Trámite: 25-INT. Licencia Ambiental

Referencia: Expediente: LAV0033-00-2016

Asunto: Comunicación Resolución No. 865 del 18 de mayo de 2021

“Por la cual se resuelven unos recursos de reposición presentados en contra de la Resolución 1326 del 05 de agosto de 2020”

Figura 37 Distancia de la Torre 120 al manantial más cercano del área de influencia

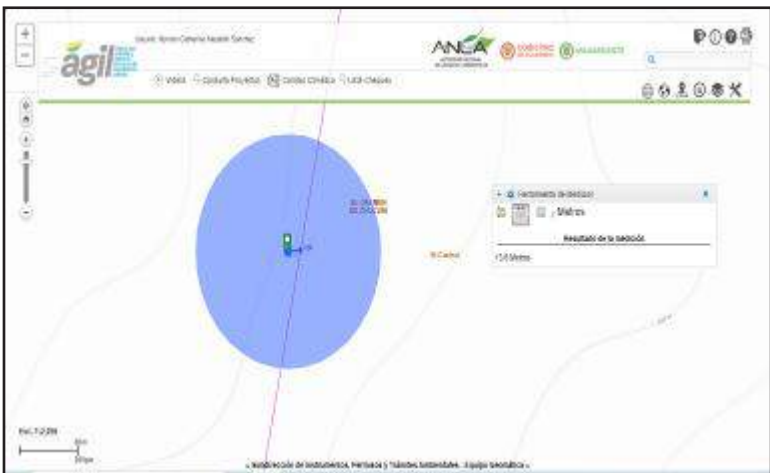
La torre 120 localizada en la vereda El Control del municipio de El Carmen de Chucurí en el departamento de Santander (coordenadas Este: 1051604 y Norte: 1231020), se encuentra aproximadamente a 13,6 m del manantial y dentro de la ronda hídrica de los 100m, como se muestra en la siguiente figura:

Figura 39 Distancia de la Torre 160 al manantial más cercano del área de influencia

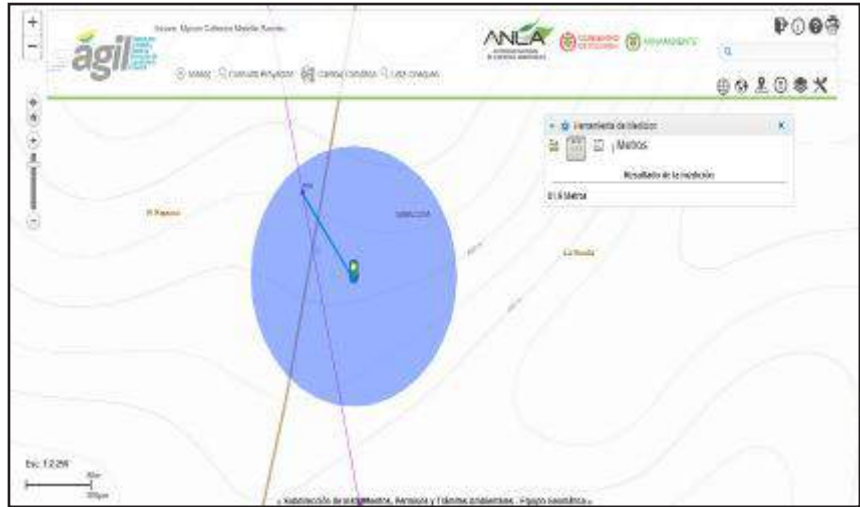
La torre 160 localizada en la vereda El Reposo del municipio de Simacota en el departamento de Santander (coordenadas Este: 1045487 y Norte: 1214996), se encuentra aproximadamente a 81,9 m del manantial y dentro de la ronda hídrica de los 100m, como se muestra en la siguiente figura:

Figura 41 Distancia de la Torre 172 al manantial más cercano del área de influencia

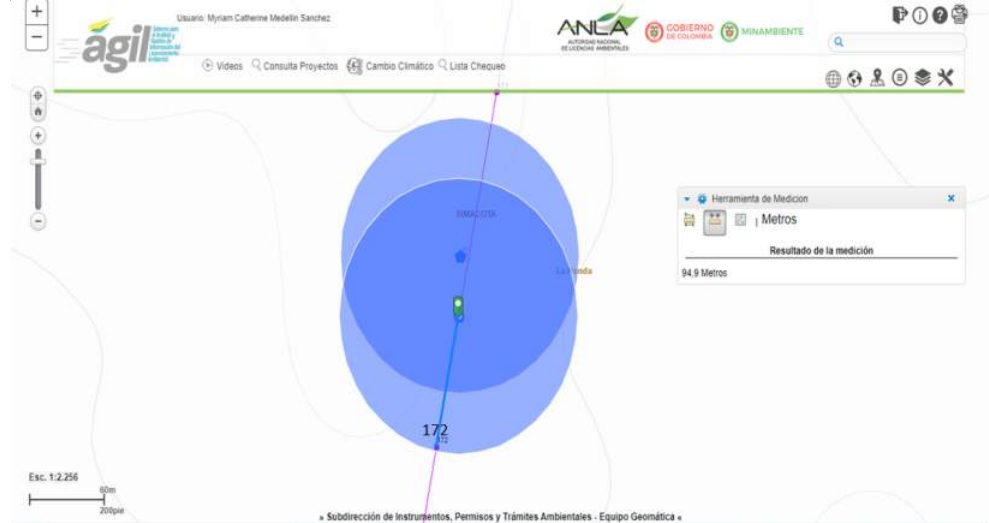
La torre 172 localizada en la vereda La Honda del municipio de Simacota en el departamento de Santander (coordenadas Este: 1045867 y Norte: 1209725), está cerca de dos (2) manantiales, no obstante, solo se encuentra aproximadamente a 94,9 m de uno de ellos y dentro de la ronda hídrica de los 100m, como se muestra en la siguiente figura:
